CCR-VIA -- COMITATO DI COORDINAMENTO REGIONALE PER LA VALUTAZIONE D'IMPATTO AMBIENTALE

Giudizio n° 3079 del 29/08/2019

Oggetto Progetto di modifica sostanziale di un esistente impianto per il recupero di rifiuti non pericolosi consistenti in carta, plastica e metalli

Tipo procedimento VERIFICA DI ASSOGGETTABILITA' AMBIENTALE ai sensi dell'art. 20 del D.Lgs. N° 152/2006 e ss.mm.ii.

Ubicazione non in scala del Sondaggio a carotaggio continuo attrezzato a piezometro

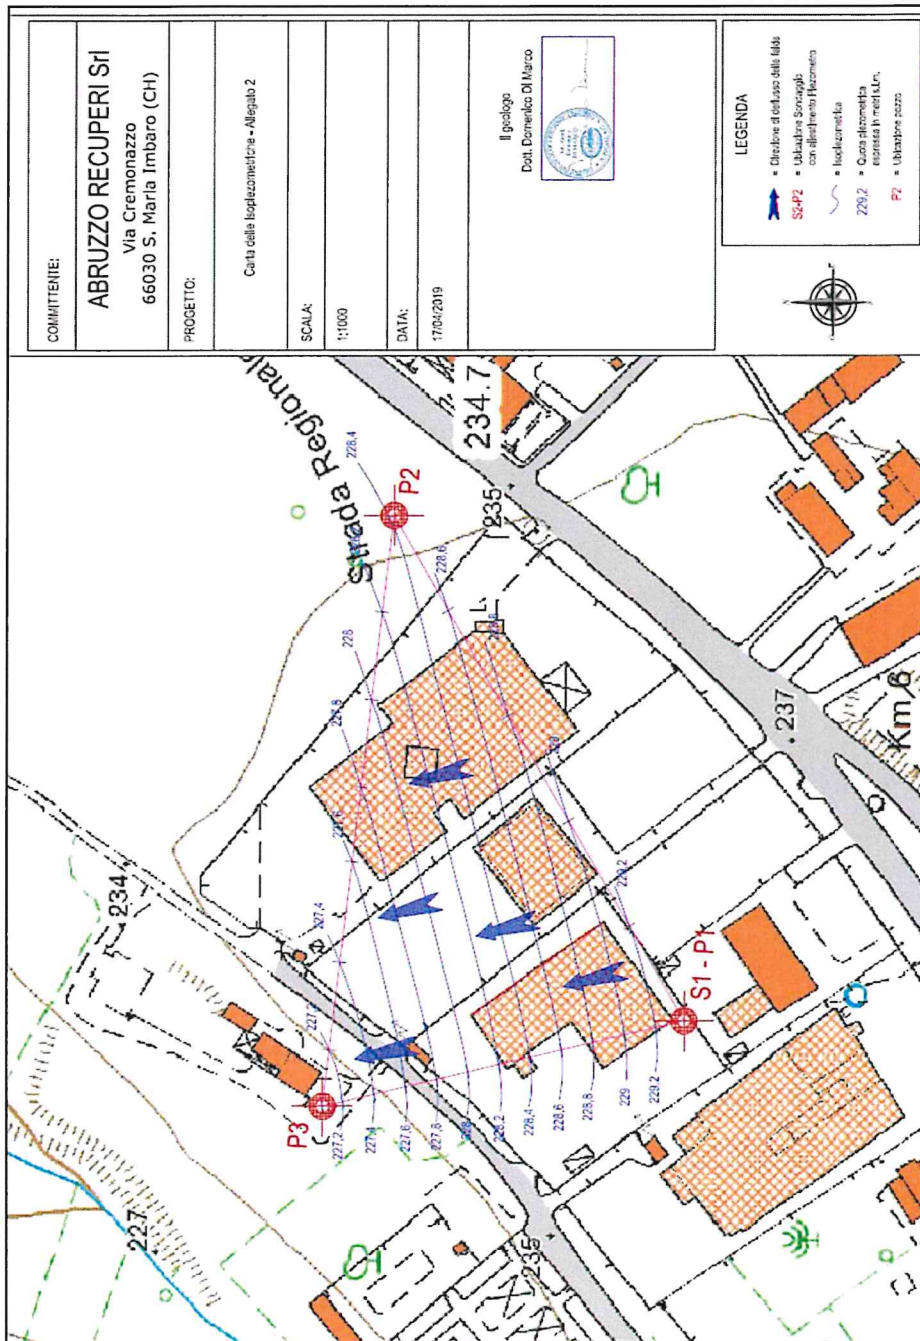
In merito al punto 1) del giudizio n.2999 ovvero “produrre un Relazione Geologica- Idrogeologica sito specifica” la Ditta, in data 07/03/2019, ha preliminarmente svolto una riunione con l’Area Tecnica di ARTA. Nell’elaborato dal titolo “Presentazione Risultati Indagini”, facente parte della documentazione integrativa presentata nella riattivazione dell’istanza, il tecnico afferma che “sulla base di quanto concordato con il dipartimento ARTA, come da verbale del 07/03/2019, la ditta Abruzzo Recuperi Srl ha provveduto:

a) alla realizzazione di n.1 sondaggio attrezzato a piezometro dove è stata individuata la stratigrafia.

b) alla ricostruzione del livello di falda individuando ulteriori n. 2 punti utili alla ricostruzione della superficie piezometrica.

Il tecnico conclude che “dalla ricostruzione si evince che la direzione delle linee di flusso della falda è circa NNW. Il valore della soggiacenza è circa 6,5 metri”

Dalla lettura di quest’ultimo il tecnico ha rilevato una profondità di falda a 5,8 m dal p.c.

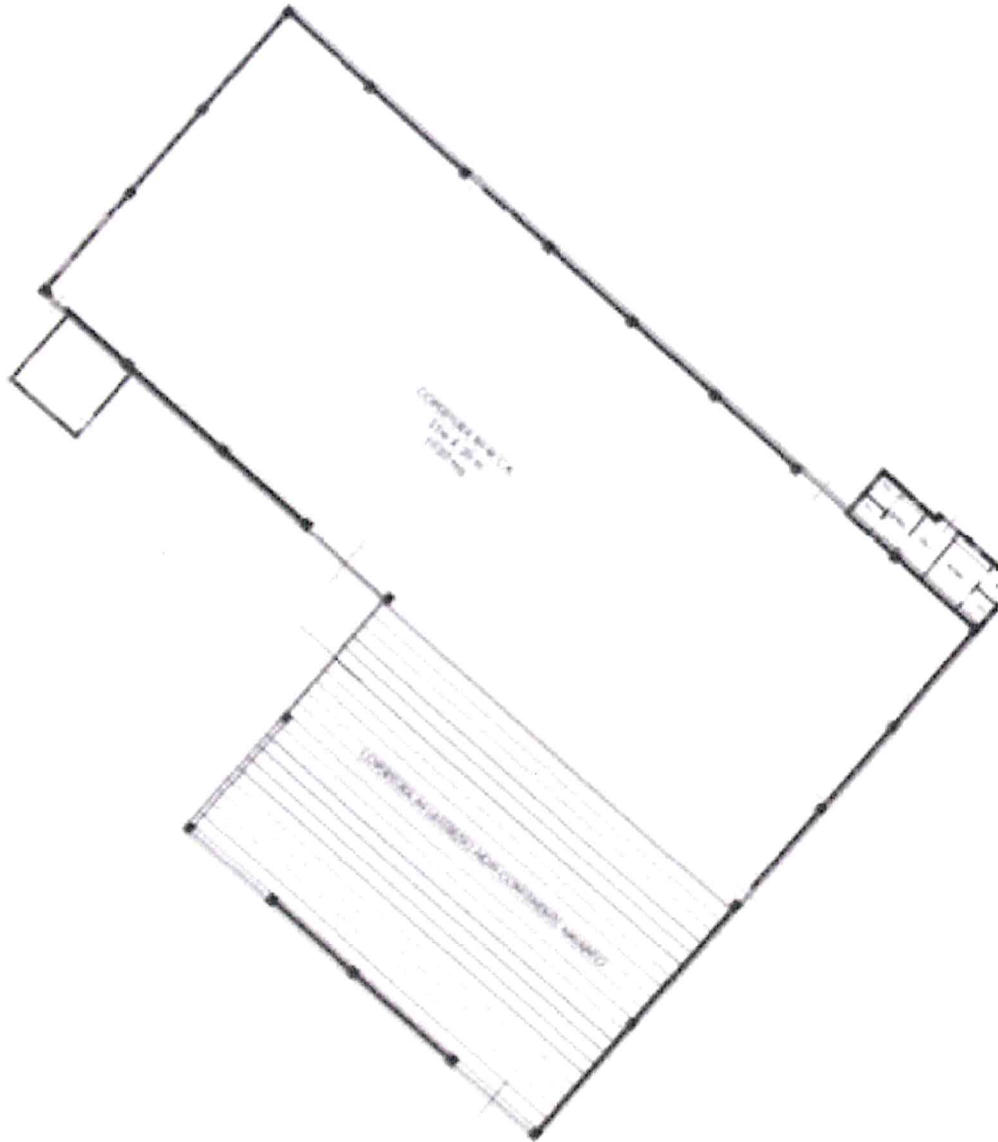
Sulle coperture dello stabilimento, in particolare nella campata NORD EST, è stato individuato materiale contenente amianto (m.c.a.) come da planimetria seguente, che risulta essere danneggiato nel 3 % della superficie.

In merito al punto 4) del giudizio n.2999 ovvero "valutazione degli impatti sulla salute dovuti al rischio di dispersione, in caso di incendio, dell'amianto presente nelle coperture" la Ditta, non ha prodotto l'elaborato richiesto, trasmettendo bensì la seguente documentazione, attestante l'avvio del procedimento utile alla rimozione della copertura contenente amianto:
